GHI CHÚ THẨM ĐỊNH (khung đánh số trên bản vẽ)

CẢI TẠO KARAOKE HOÀNG ANH

TỔNG HỢP THẨM ĐỊNH – KARAOKE HOÀNG ANH 1 (kiến trúc 20-12-2024, PCCC 02-12-2024)

MẶT BẰNG THOÁT NẠN CẢI TẠO LẦU 1 KARAOKE

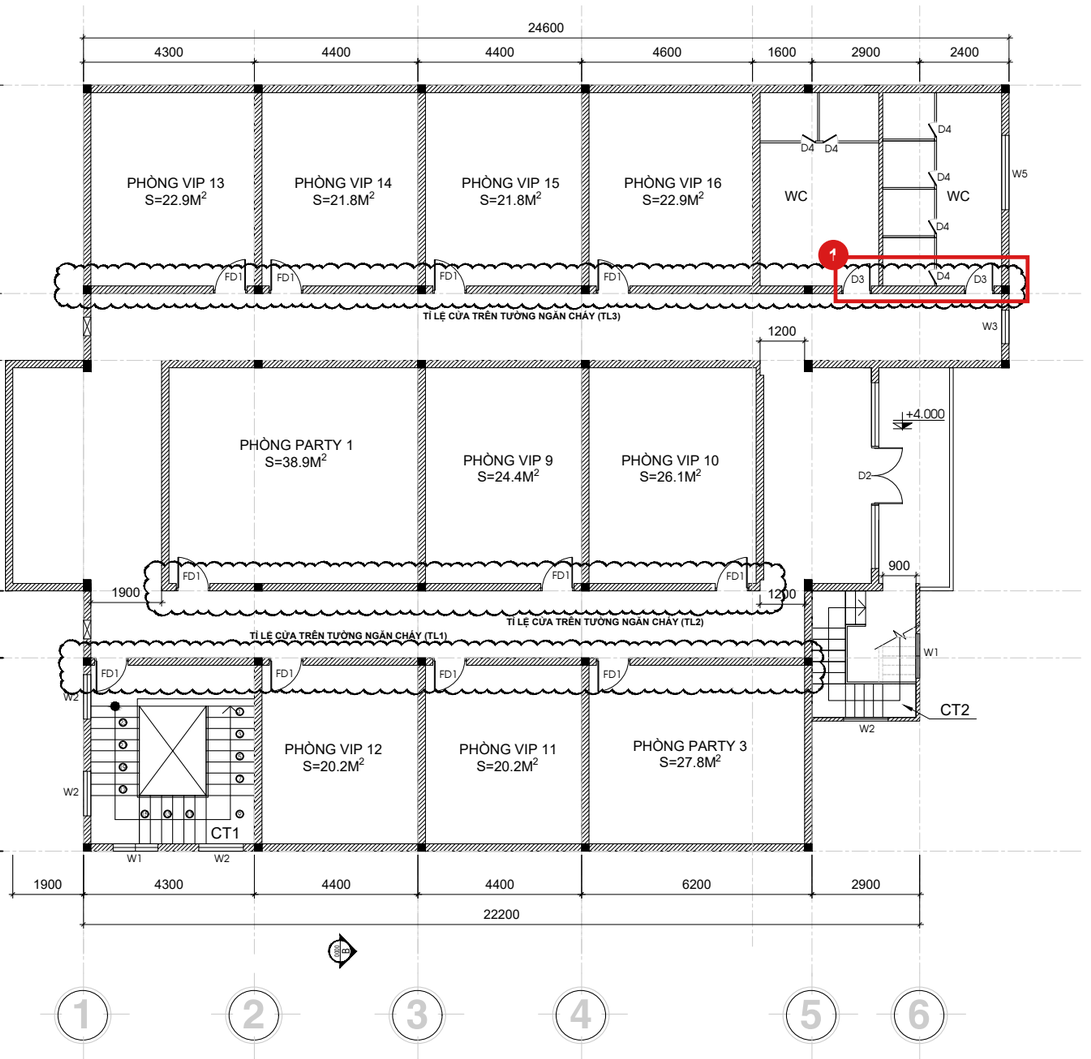
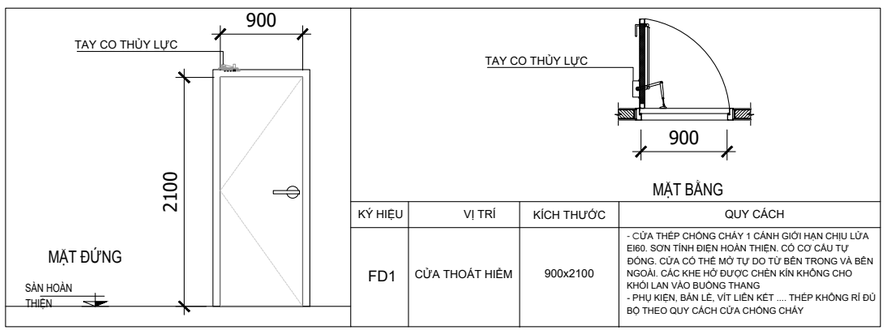
GHI CHÚ THẨM ĐỊNH (khung đánh số trên bản vẽ)
1. [CHƯA ĐẠT] D3 (0,8×2,1 m, GHCL '-') mở ra hành lang, không chống cháy (Đ.3.3.5).
2. [CHỈNH BẢN VẼ] Sửa ghi chú: 'cửa chống cháy D1 EI60' thành FD1.
11. [CẦN XÁC NHẬN] Bảng tỉ lệ cửa/tường chỉ tính FD1; TL3 còn cửa D3 không chống cháy.

MẶT BẰNG HÚT KHÓI TẦNG TRỆT

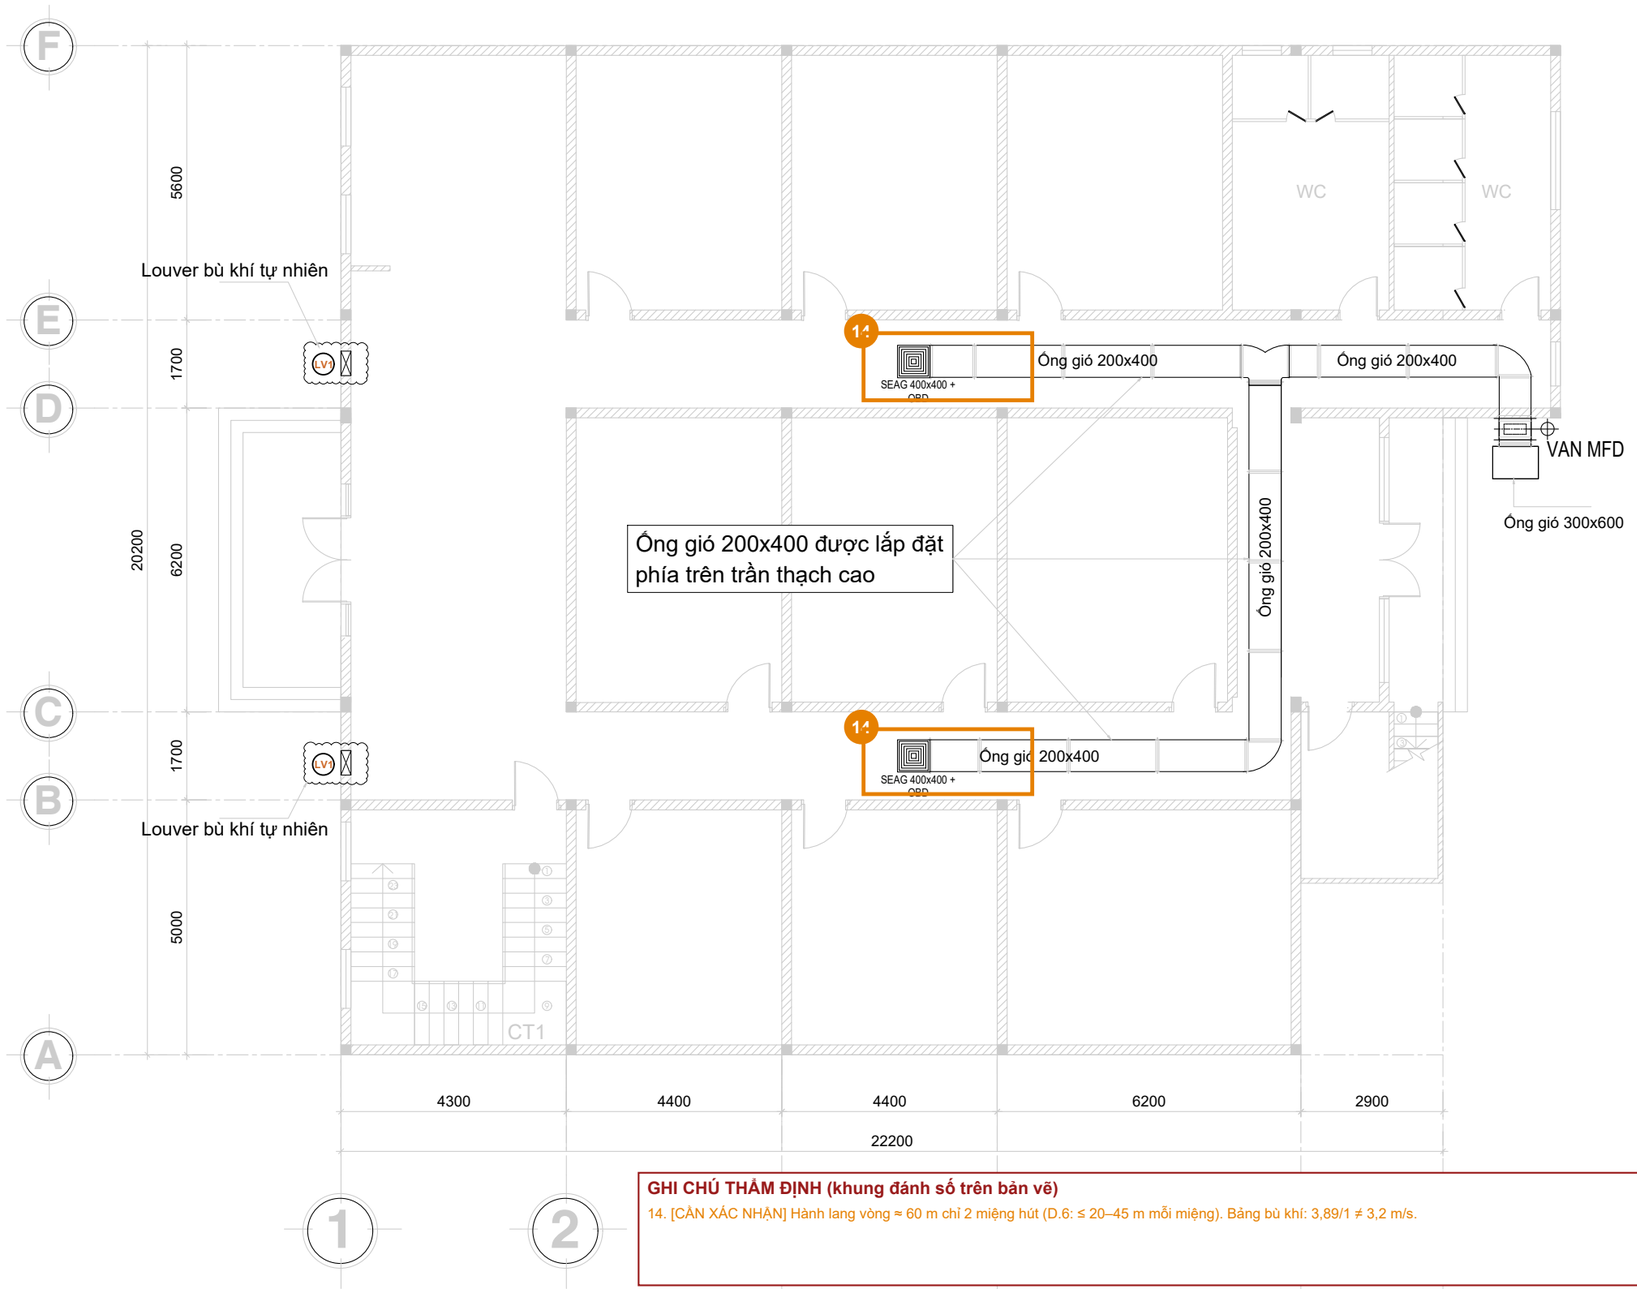
14. [CẦN XÁC NHẬN] Hành lang vòng ≈ 60 m chỉ 2 miệng hút (D.6: ≤ 20–45 m mỗi miệng). Bảng bù khí: 3,89/1 ≠ 3,2 m/s.

MẶT BẰNG HÚT KHÓI LẦU 1

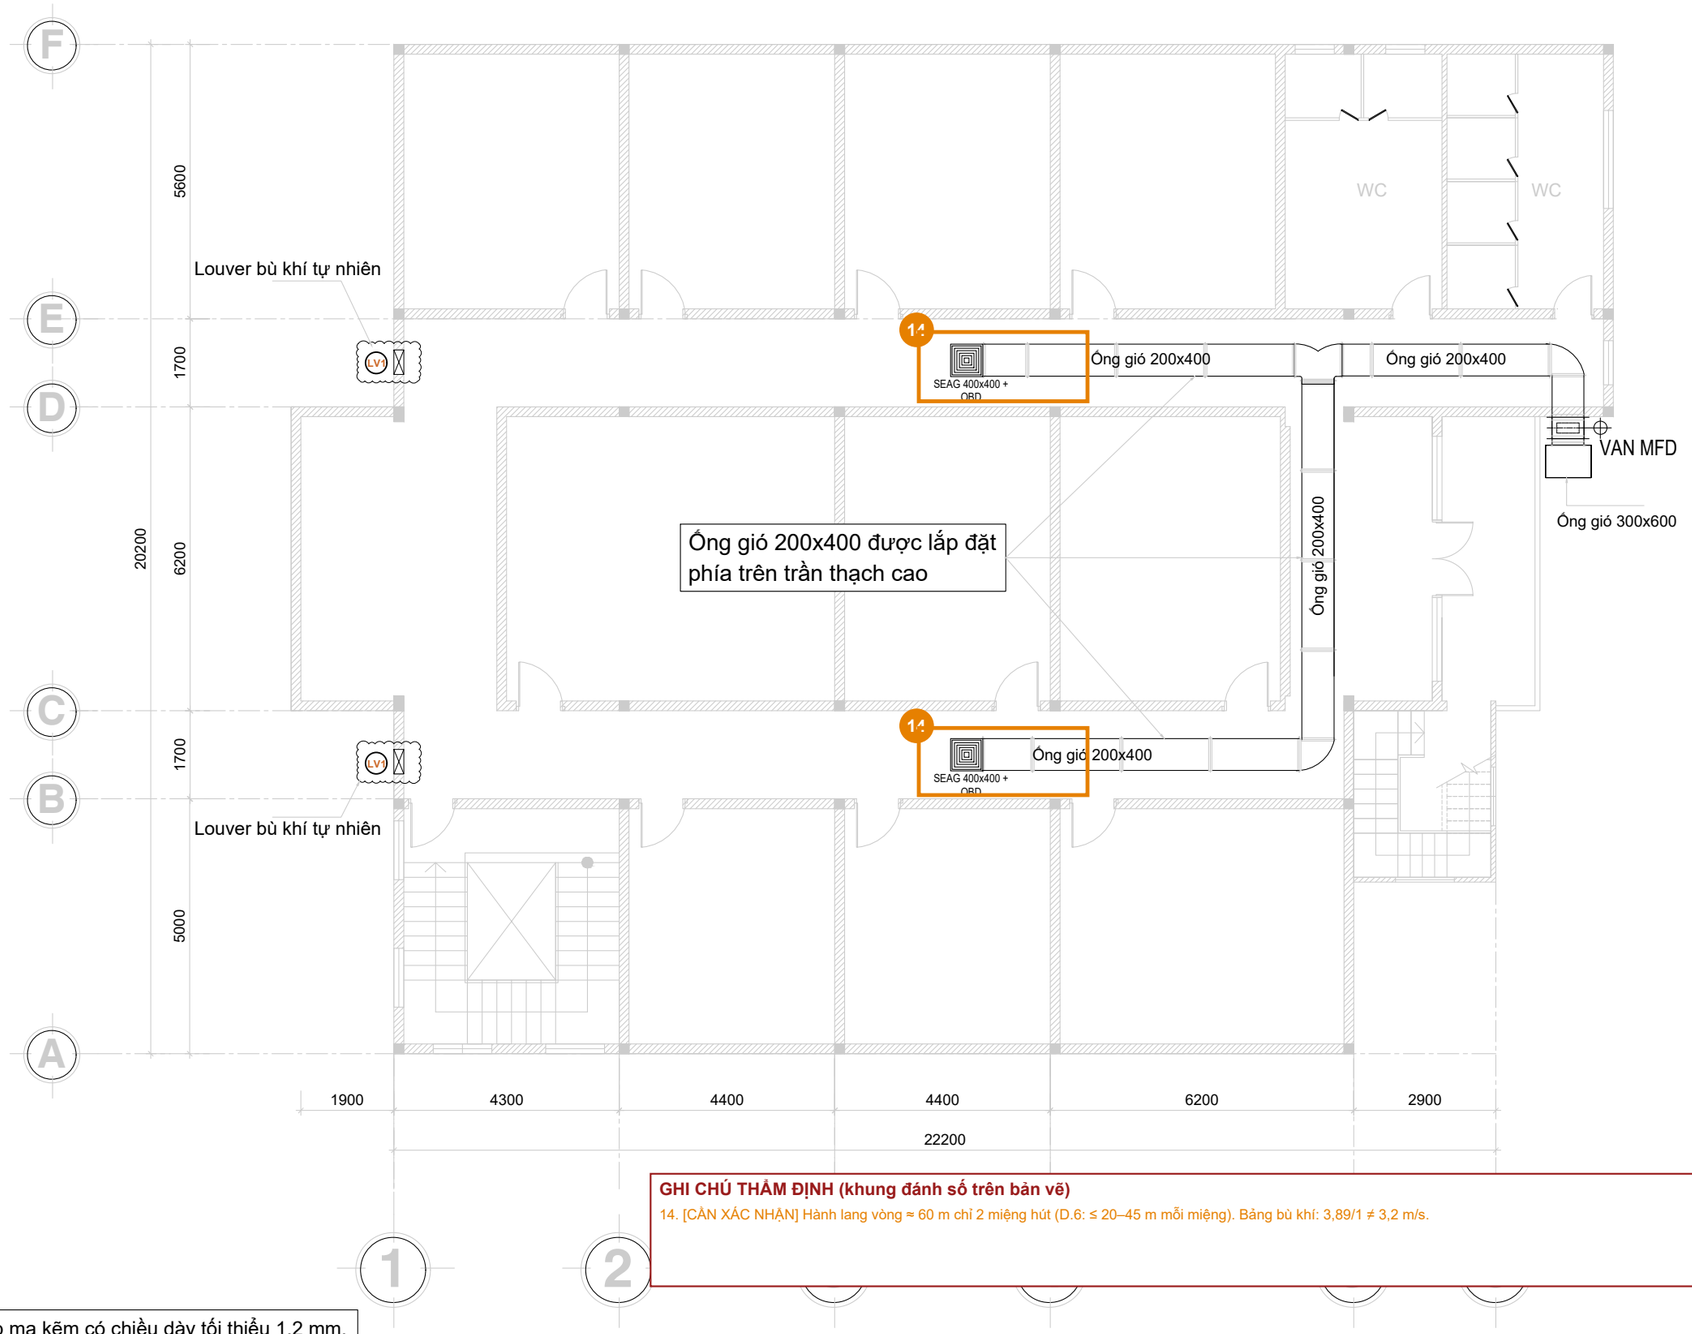
14. [CẦN XÁC NHẬN] Hành lang vòng ≈ 60 m chỉ 2 miệng hút (D.6: ≤ 20–45 m mỗi miệng). Bảng bù khí: 3,89/1 ≠ 3,2 m/s.
